Mission régionale d'autorité environnementale
PAYS DE LA LOIRE

AVIS DÉLIBÉRÉ
SUR LE PROJET D'IMPLANTATION
D'UNE CENTRALE PHOTOVOLTAÏQUE AU SOL
PORTÉ PAR NEOEN, COMMUNE DE GRAND-AUVERNÉ (44)

n° PDL-2022-6397

NEOEN
Projet de centrale photovoltaïque au sol
Commune de LAMBRUN (4520)
PC2-1 - PLAN MASSE - IMPLANTATION
Indice C du 3 mai 2022
Ech. : 1/2500 ans
DL-1304

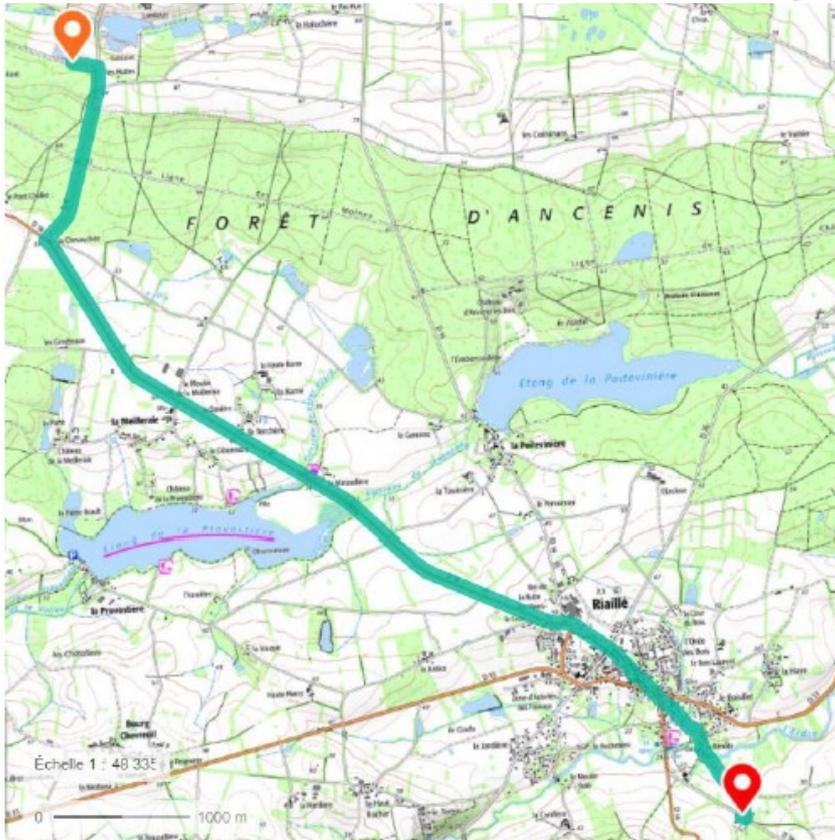
L'étude d'impact réduit l'analyse de l'imperméabilisation du site aux seuls 117 m² représentant la surface des bâtiments techniques de la centrale photovoltaïques (p.96). De plus, elle demeure imprécise sur plusieurs choix techniques déterminants pour la conduite d'une évaluation pertinente des incidences du projet en matière d'imperméabilisation des sols et de maîtrise des ruissellements. Ainsi, elle reporte le choix final :

Elle omet d'intégrer à l'analyse les surfaces créées de pistes renforcées (environ 5 600 m²) et l'éventuelle évolution des conditions de ruissellement liée aux massifs d'ancrage d'une part et aux effets des panneaux d'autre part.

S'agissant des tables, il est affirmé sans plus d'explication chiffrée que leur conception avec un espacement de 2 cm entre chaque module facilitera et diffusera l'écoulement de l'eau de pluie et que, de manière à éviter les phénomènes d'érosion du sol à l'aplomb des panneaux, la reprise de la végétation au sol est actée et adaptée.

- ***de démontrer la maîtrise des effets d'imperméabilisation et de ruissellement générés par le projet ;***
- ***de compléter la caractérisation des installations techniques ;***
- ***de compléter, le cas échéant, les mesures d'évitement, de réduction et, en dernier recours, de compensation au regard des impacts identifiés au cours de son exploitation.***
